REFERAT

5. Dispensationer til midlertidigt byggeri på Grønlandske Handels Plads, Indre By (2017-0088768)

Teknik- og Miljøudvalget skal tage stilling til, om der skal gives byggetilladelse til midlertidig indretning af Grønlandske Handels Plads.

Sag: Etablering af Midlertidig Plads på Grønlandske Handels Plads.

L(0)1.02

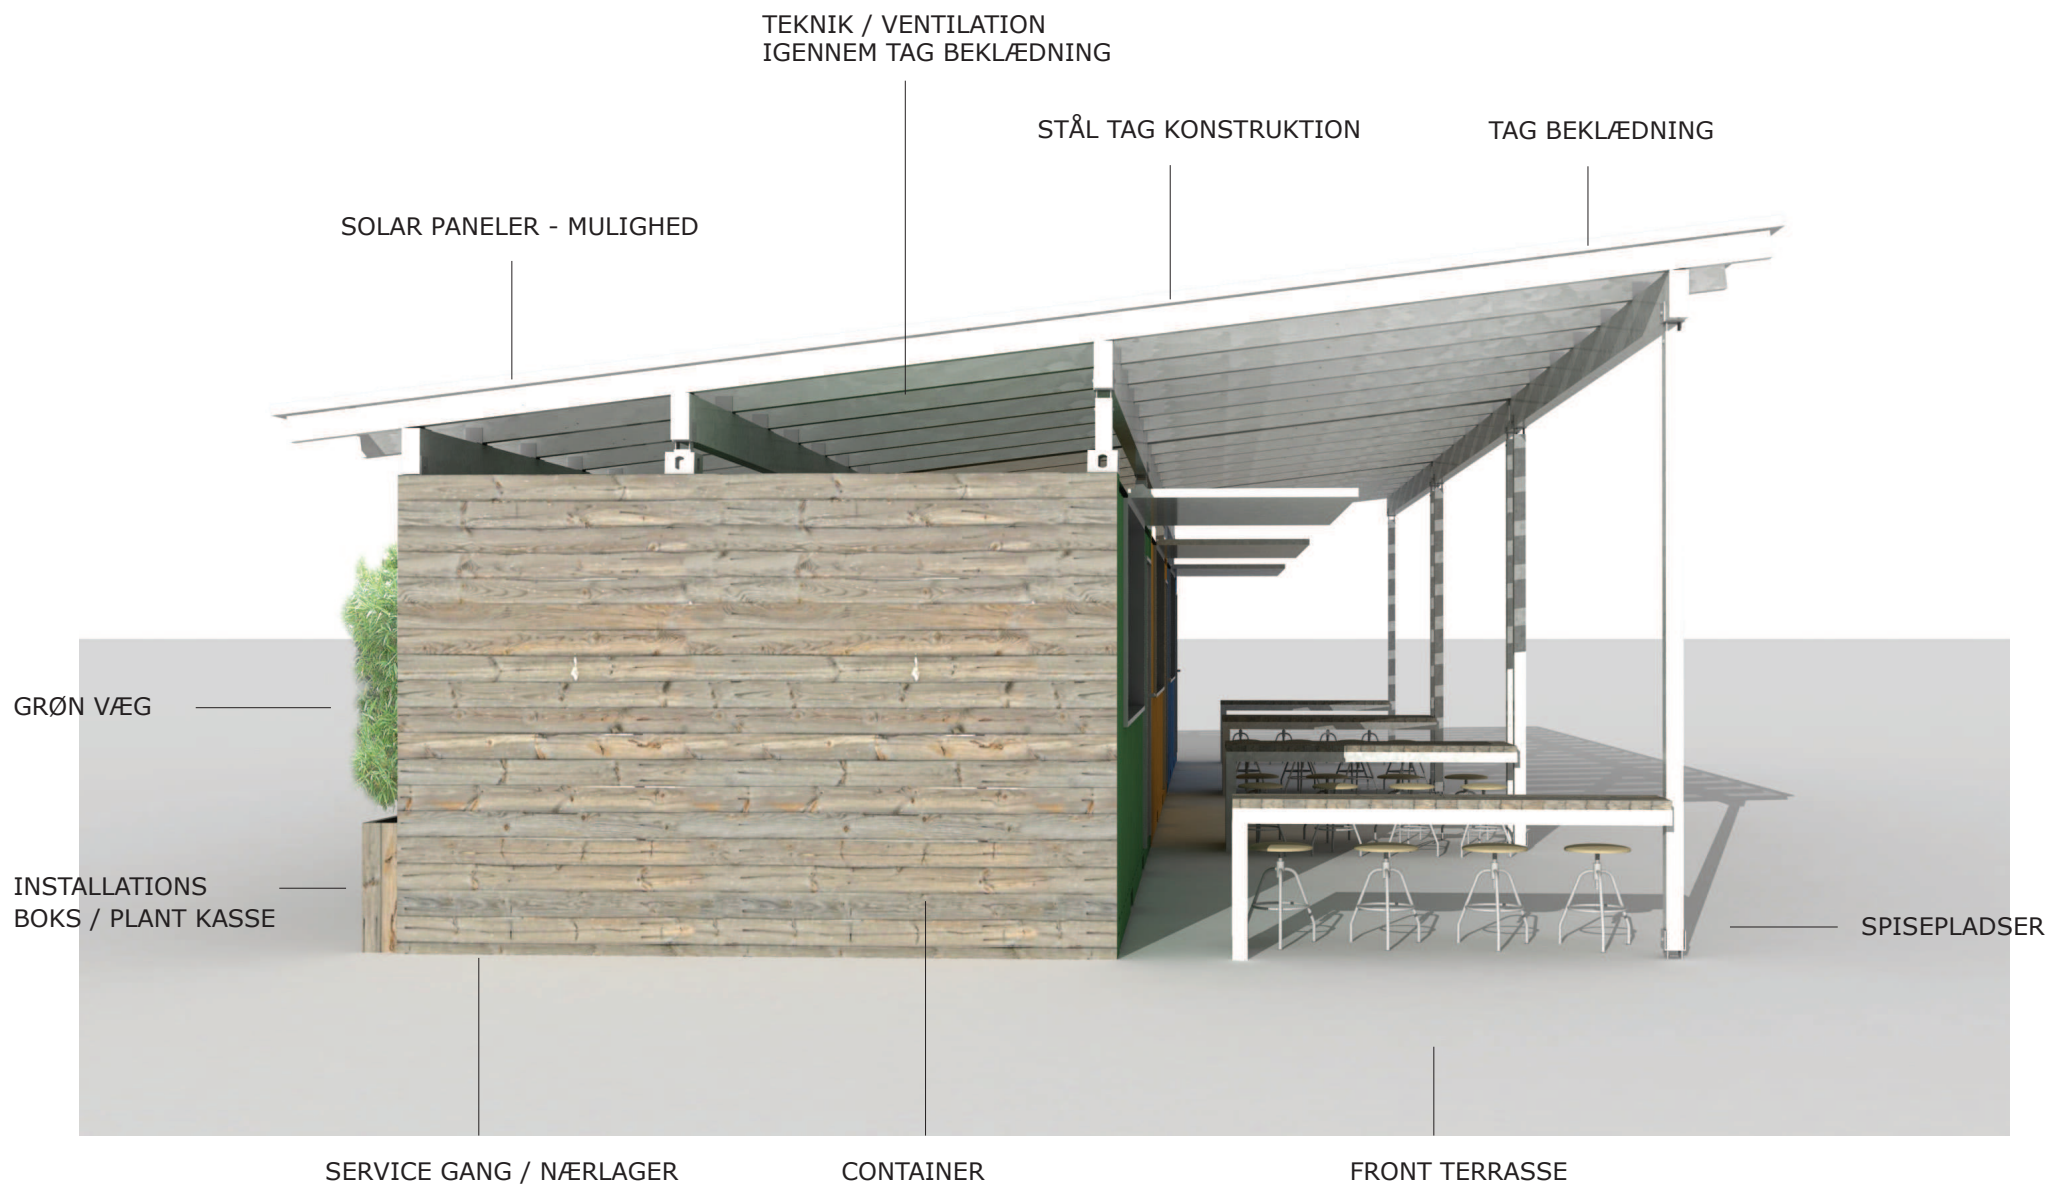
Bagsiden af madboderne begrønnes med levende hegn (bøgepur) der ligeledes vil skjule og integrere en teknikkanal/gang. Se snit for princip, tegn. nr. L(0)1.102.

Revideret Dispositionsplan L(0)1.01A., dateret 02.02.2017

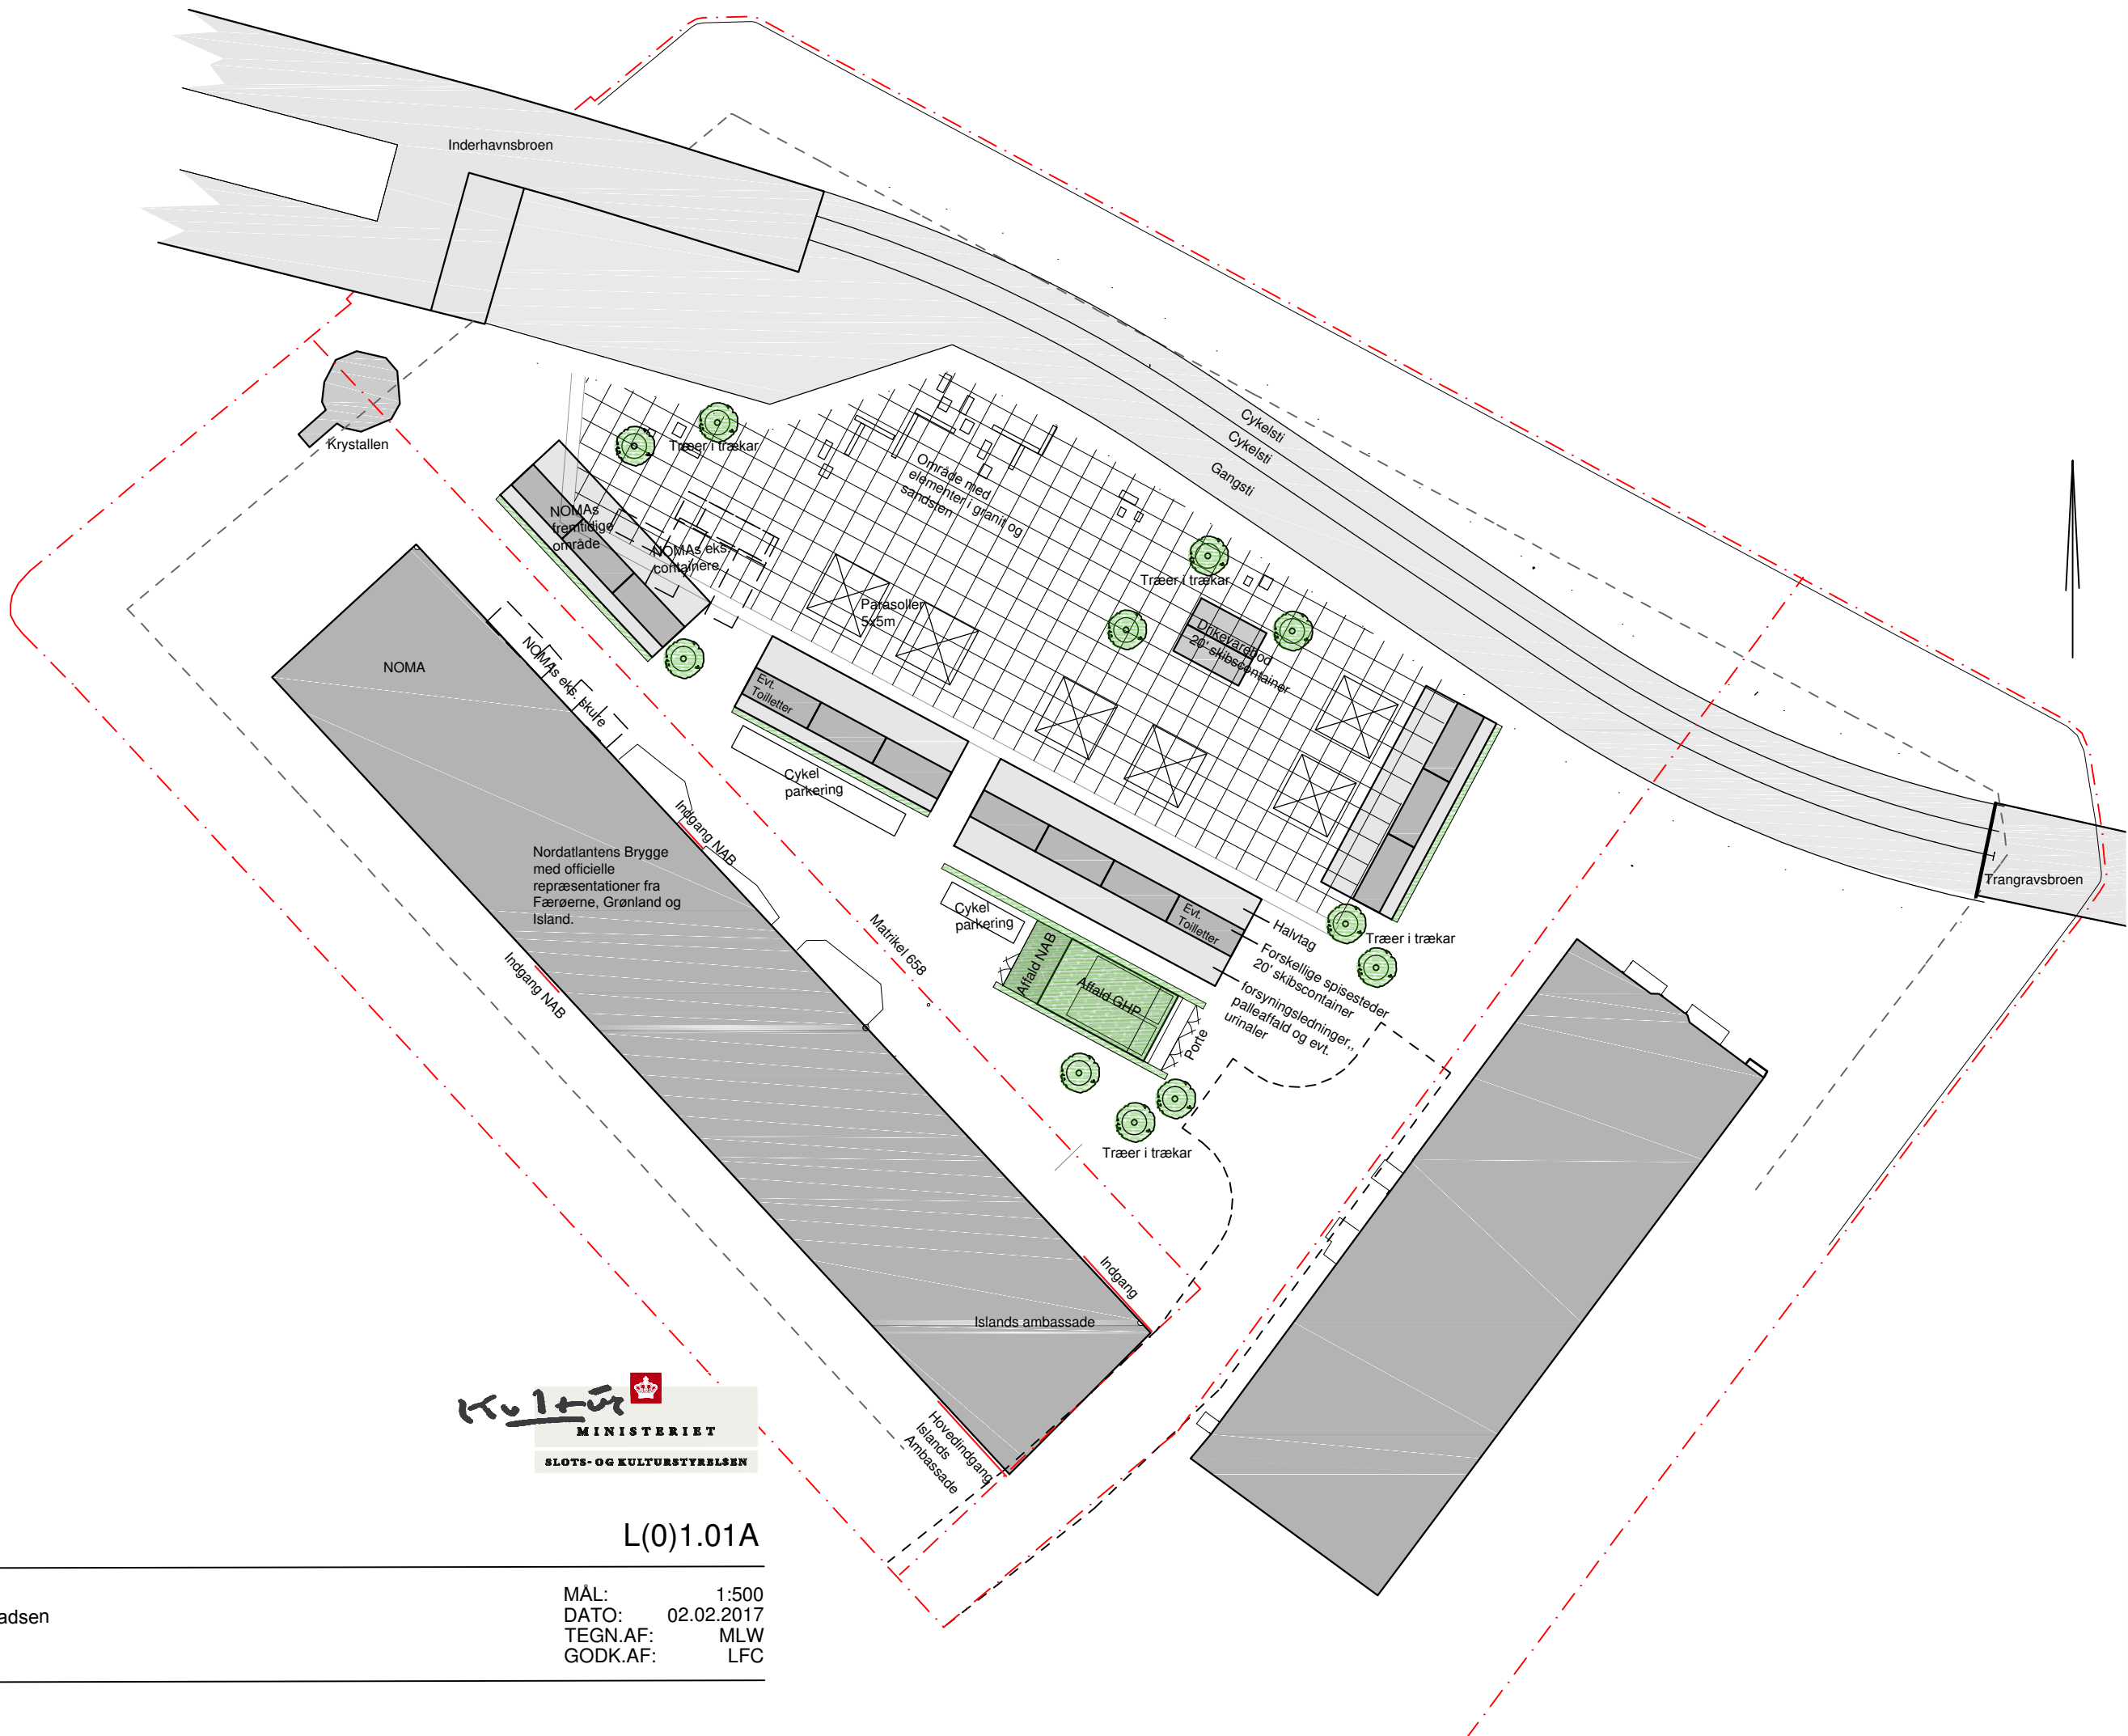
Vedhæftede dispositionsplan er revideret for at imødekomme den kritik der er indkommet i flere høringssvar.

Revideringen holder sig indenfor de allerede godkendte rammer og kan betragtes som mindre tilretninger af den tidligere fremsendte dispositionsplan L(0)1.01, dateret 02.05.2016

- Planen giver mulighed for at affald fra NAB / NOMA evt. kan håndteres under samme tag som Street Foods affald. Dette for generelt, at skabe mere orden i området.
